INFORME DE HITO DE CONTROL
N° 012-2024-OCI/2755-SCC

**OBRA: “MEJORAMIENTO DE LOS SERVICIOS DE SALUD
DEL PUESTO DE SALUD DEL CENTRO POBLADO DE
CHINCHO DEL DISTRITO DE YAUYA - PROVINCIA DE
CARLOS FERMÍN FITZCARRALD - DEPARTAMENTO DE
ANCASH”**

**HITO DE CONTROL N° 2: EJECUCIÓN CONTRACTUAL,
MAYO DE 2024**

IMAGEN N° 1
EJE 1, DETALLE DE LA COLOCACIÓN DE SOLADO CORRESPONDIENTE
A LAS VIGAS DE CIMENTACIÓN

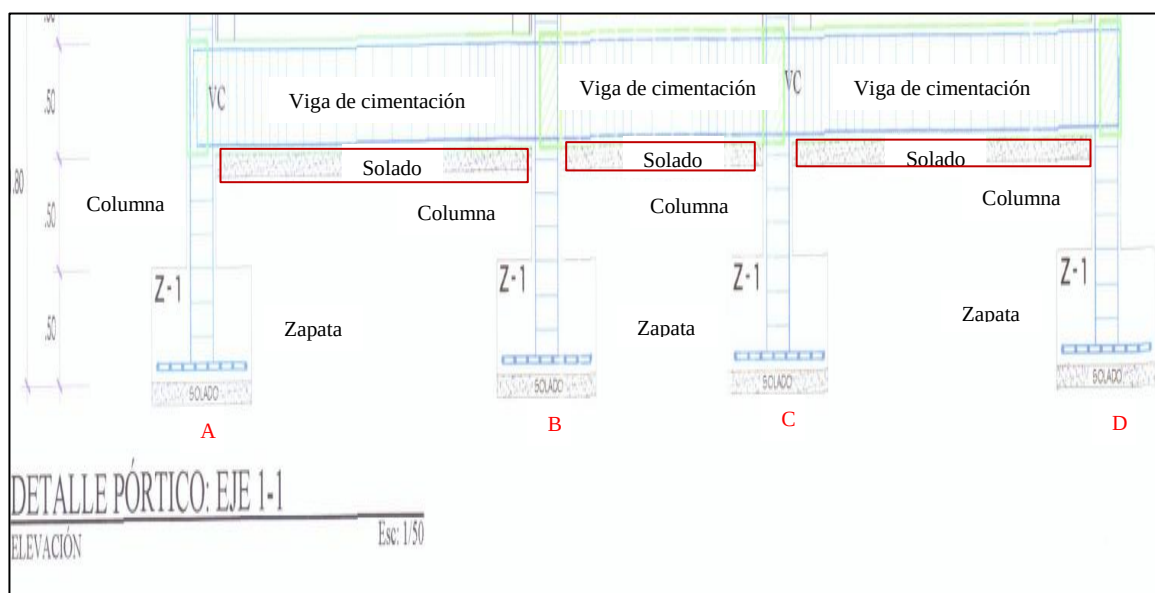
Al respecto, de la revisión del plano de estructuras pórtico - módulo 01, lámina E-03, del expediente técnico, se observa que, a lo largo de los ejes 1, 3 y 4 de este módulo, se ha considerado la colocación de capas de solado de concreto de 10cm, sobre la superficie del terreno y debajo de las vigas de cimentación; conforme se muestra en las imágenes siguientes.

Sin embargo, en la visita de inspección realizada a la obra el 15 de mayo de 2024, se advirtió que, en algunos tramos cercanos a la intersección entre vigas de cimentación y columnas de los ejes antes mencionados, no se han colocado los solados de concreto para estas vigas, toda vez que,

Por lo expuesto, se advierte que, los trabajos de solado de concreto en vigas de cimentación, ejecutados por el contratista, estarían incumpliendo los planos y especificaciones técnicas del expediente técnico, situación que podría generar entre otros, que se exponga al acero de refuerzo y concreto de estas vigas frente a posibles acciones bioquímicas del suelo, que pudieran ocasionar el deterioro de estos elementos y como consecuencia la afectación a la vida útil de la obra.

Asimismo, referente a la partida 08.02.01 concreto en solados $e=10\text{cm}$, 1:12 C-H, en las especificaciones técnicas del expediente técnico, se dispone: **“Se vaciará directamente en el fondo del terreno excavado una capa de concreto simple 1:12 de 10 cm de espesor, en toda el área de la losa. Esta capa que nivelará la superficie del terreno permitirá el trazado de la estructura”.** (El énfasis y subrayado es agregado).

IMAGEN N° 4
DETALLE DE LA COLOCACIÓN DE LLORADEROS EN EL MURO DE CONTENCIÓN MC-11

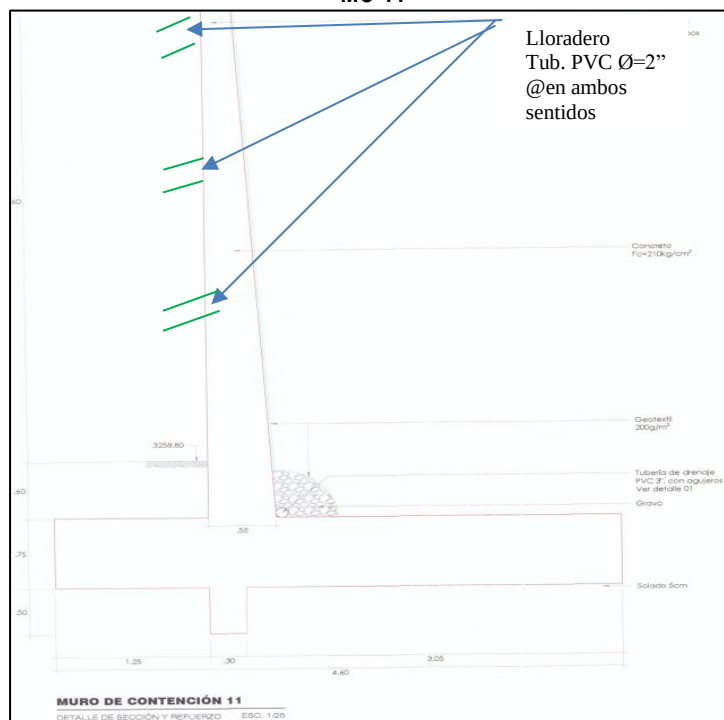
Sobre el particular, de la revisión del plano muros de contención elevaciones transversales de 11 y 12, lámina MC-06, del expediente técnico, se observa que, los lloraderos del muro mencionado, constan de tuberías de PVC de 2" de diámetro espaciados y 1,5m en dirección vertical y horizontal del muro, tal como se observa en la imagen siguiente:

No obstante, durante la visita de inspección realizada a la obra el 15 de mayo de 2024, se advirtió que el muro de contención MC-11, no cuenta con los lloraderos de tubería de PVC de 2", según se observa en las fotografías siguientes:

De lo expuesto, se evidencia, que, los trabajos ejecutados por el contratista, relacionados a llozaderos en el muro de contención MC-11, se habrían ejecutado inobservando los planos del expediente técnico, asimismo, se estaría incumpliendo lo estipulado en cuanto a sistema de drenaje en muro de contención del numeral 39.13.8 de la Norma Técnica E.050 Suelos y Cimentaciones del Reglamento Nacional de Edificaciones que señala: **"Los muros de contención deben tener un sistema de drenaje que evacue el agua que filtre hacia el para evitar que las fuerzas de filtración reduzcan los factores de seguridad (...)"**. (El énfasis y subrayado es agregado).

Por tanto, la falta de llozaderos de tubería de PVC de 2", en el muro de contención MC-11, no garantizaría que se elimine el exceso de agua que podría acumularse en el material de relleno del terreno colindante a este muro, generando presión hidrostática³ en exceso y erosión del suelo alrededor del muro, que podrían ocasionar la inestabilidad y/o fallas en el mencionado muro y como consecuencia la afectación a la vida útil de la obra.

39.13.8 Los muros de contención deben tener un sistema de drenaje que evacue el agua que filtre hacia el para evitar que las fuerzas de filtración reduzcan los factores de seguridad a los valores menores a los indicados en el numeral 39.14.6. El sistema de drenaje estará formado por un filtro graduado de material granular sin finos o por un geotextil o geodren”.

FOTOGRAFÍAS N°s 5 Y 6
MURO DE CONTENCIÓN MC-11, SIN LLORADEROS DE PVC DE 2"

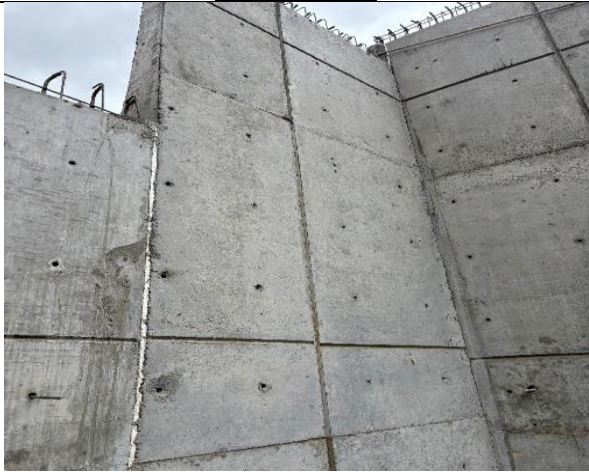
Comentario: Muro MC-11 de no tiene llozaderos de tubería de PVC SAP de 2", vista parte superior del muro.	Comentario: : Muro MC-11 de no tiene llozaderos de tubería de PVC SAP de 2", vista parte inferior del muro.
